Zeitschrift: **Schweizerische Bauzeitung**

Band (Jahr): **75/76 (1920)**

Wettbewerb für den Neubau der Schweizerischen Volksbank in Zürich.

II. Rang, Entwurf Nr. 27. — Verfasser Arch. K. R. Völlmy, Herrliberg.

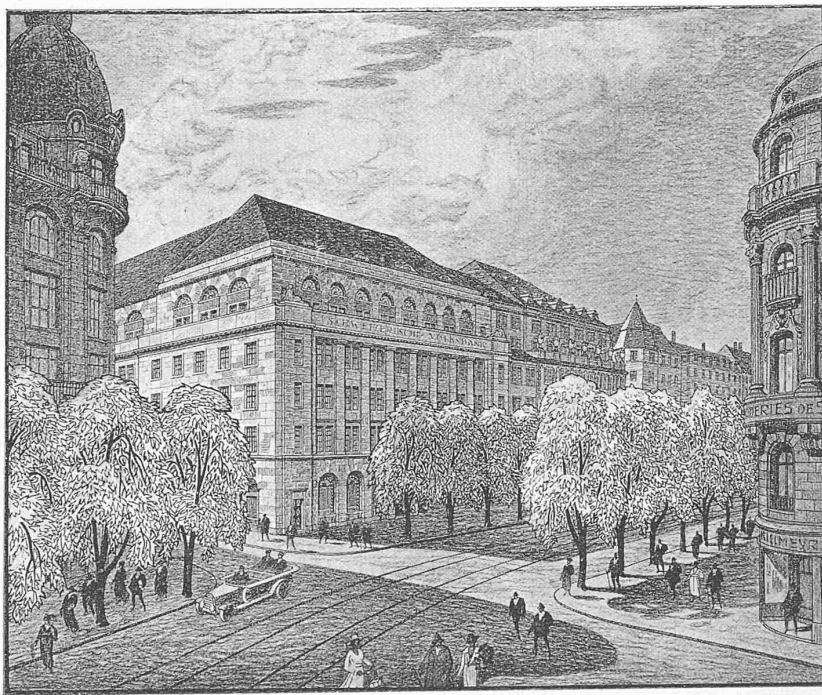
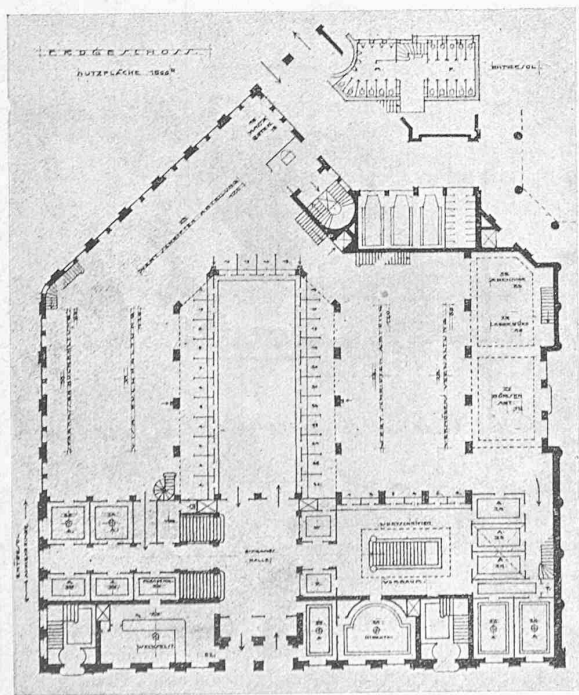
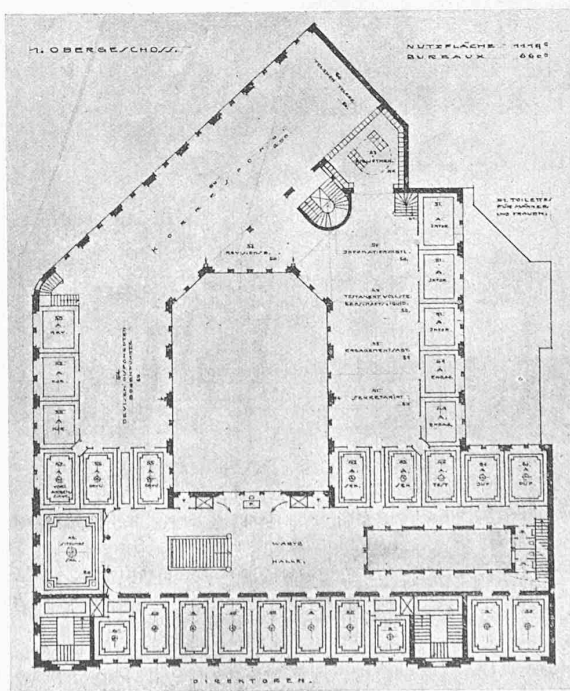
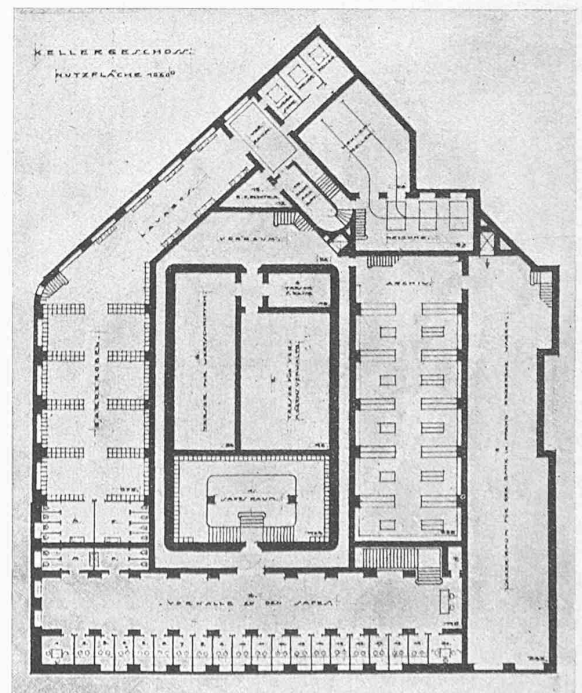
Nr. 27. „Demos“. Der Eingang, die kleine und grosse Schalterhalle, Haupttreppe und Safes-Treppe sind richtig angelegt. Die Form der Schalterhallen und der Guichet-Einbau stimmen indessen nicht gut zusammen. Das Untergeschoss weist übersichtliche, gutgeformte

Räume, gute Verbindung und Zugänglichkeit auf. Die Garderobe ist übertrieben weitläufig angelegt. Die Audienz Zimmer im Erdgeschoss sind sämtlich in der Nähe des Einganges untergebracht, für das Publikum sowohl wie für die Beamten in richtiger Weise zugänglich. Eine Gruppe von Audienzkabinen ist in unpraktischer Weise in einem Zwischengeschoss angelegt. Die stattliche Halle im I. Stock gibt in richtiger Weise den Zugang für die Direktion, sowie für die für das Publikum bestimmten Audienz-Zimmer. Die Garderobe und W.C. sind geschickt gelöst.

von normaler Tiefe, hell und übersichtlich untergebracht. Dagegen fehlen die innern Kommunikationen. Für die einzelnen Betriebe sind speziell im I. Obergeschoss zu kleine Flächen zugeteilt. Der im II. Stock vorgesehene, vermietbare Raum muss für Bankzwecke verwendet werden. Die richtig vorhandenen vermietbaren Räume der obern Geschosse sind durch zwei Treppen gut bedient. Im III. Stock ist die Angliederung der beiden Wohnungen an die Banktreppe nach Programm unzulässig.

Die Haupttreppe ist nicht ihrer anspruchsvollen Anlage entsprechend durchgebildet. Die beiden von der Bahnhofstrasse aus zugänglichen Mietertreppen sind so angelegt, dass sie den Bankbetrieb nicht tangieren. Bei späterer Erweiterung des Bankbetriebes werden sie demselben sehr gut dienen. Die sekundären Treppen, die den Verkehr mit den Stockwerken vermitteln sollen, sind ungenügend. Die Fronräume haben schlechte Verbindung mit den darüberliegenden Räumen.

Der zur Verfügung stehende Arbeitsraum ist durchwegs gut beleuchtet und in seiner ganzen Grundfläche brauchbar. Die um die Schalterhalle gruppierten verschiedenen Dienstzweige müssen anders verteilt werden.

Es tritt eine Verkleinerung der Wirkung des Baukörpers ein, durch einseitige Betonung des Traktes an der Bahnhofstrasse und durch Aufgeben der zwei an den St. Annahof anstossenden Axen. Im übrigen ist die äussere Gestaltung des Baues ernsthaft durchgearbeitet. Die Pfeiler auf der Mittelaxe des Gebäudes beeinträchtigen die Eingangspartie im Aeusseren und im Innern. Durch Verschiebung der Hauptaxe des Baues gegen die Pelikanstrasse werden die beiden senkrecht zur Bahnhofstrasse stehenden Trakte gleich breit. Damit werden ein helles Parterre und gut ausnützbares Obergeschoss erzielt.

III. Rang. Entwurf Nr. 6. — Arch. G. Bachmann, Zürich. — Hauptfassade 1:600.

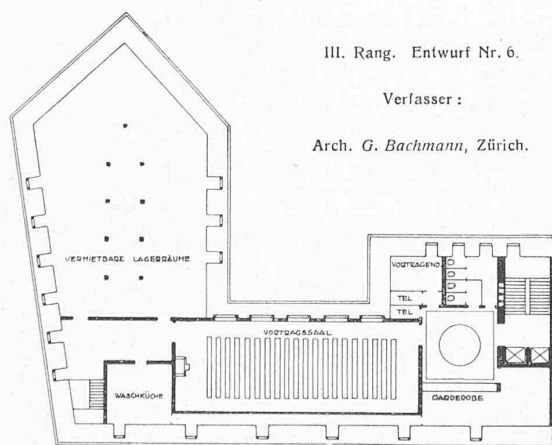
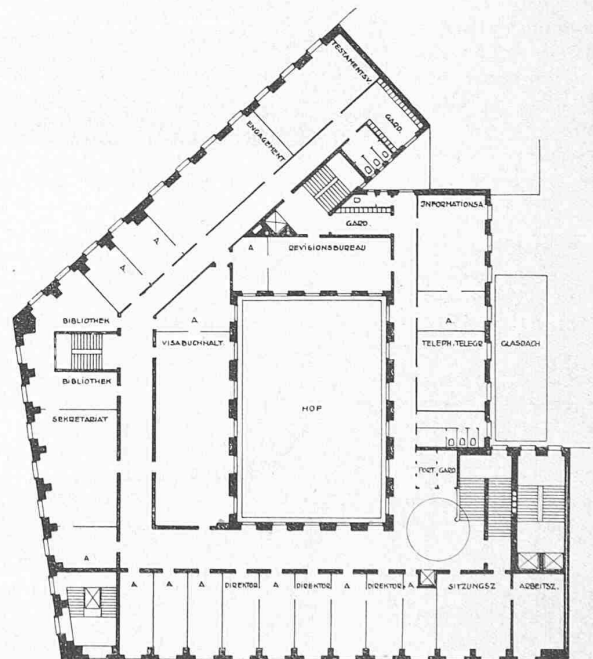
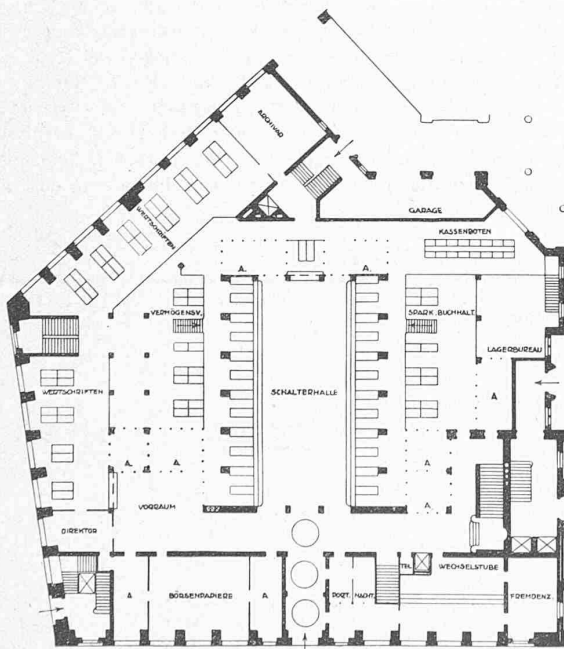
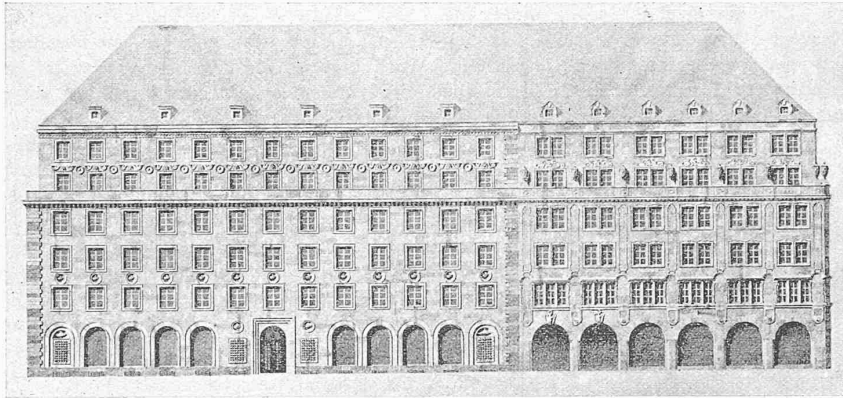
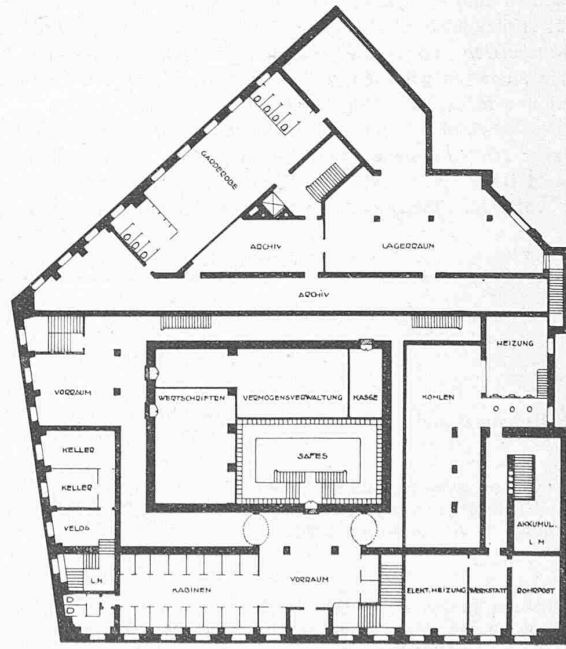
Nr. 6. „Bahnhofstrasse 53/55“. Die Disposition der Schalterhalle ist praktisch und übersichtlich. Die Wertschriftenvorhalle ist gut mit den Bureaux kombiniert. Vestibule und Entrée sind vernachlässigt. Haupttreppe zu weit vom Eingang entfernt. Die Disposition des Untergeschosses mit Bezug auf Anlage des Wächterganges, des Archives, des Zuganges zum Safes-Vorraum ist unbrauchbar. Die Anordnung der Betriebe im Erdgeschoss ist banktechnisch gut. Die Disposition des I. Stockes ist übersichtlich; Raumverteilung jedoch nicht ohne Verschiebung brauchbar. Die Fronräume gegen die Bahnhofstrasse sind disproportioniert. Es fehlt eine ganze Anzahl für die Direktion nötige Räume. Im II., III. und IV. Stock ist die Disposition im allgemeinen sehr brauchbar. Zugang zu den beiden Wohnungen zwischen den vermietbaren Räumen hindurch nicht einwandfrei. Der Vorschlag, den Vortrags-

Die Fassade zeigt gute Haltung, schliesst sich gut an den St. Annahof an und behauptet doch ihre Selbständigkeit.

Der Verfasser hat eine sehr grosse Ausnützung des zur Verfügung stehenden Platzes erreicht bei guter Beleuchtung der Arbeitsräume, aber unter Hintansetzung ästhetischer Rücksichten (Eingangspartie, Direktionsräume, Haupttreppe). (Forts. folgt.)

Saal in den VI. Stock zu bringen, ist sehr vorteilhaft. Die Mieter-Treppen sind in genügender Anzahl und in richtigen Abständen voneinander angelegt. Die südwestliche Banktreppe kann in den untern Stockwerken weggelassen werden. Die Bureaux sind durch Gänge gut miteinander verbunden. Im II. Stock, wo die konsequente Durchführung der Verbindungen fehlt, wäre sie unschwer anzubringen. Die Dienstreppen, Garderobe und Personal-Abtritte sind richtig mit den Kommunikationen verbunden. Die Beleuchtung der Arbeitsräume kann als durchwegs gut bezeichnet werden.
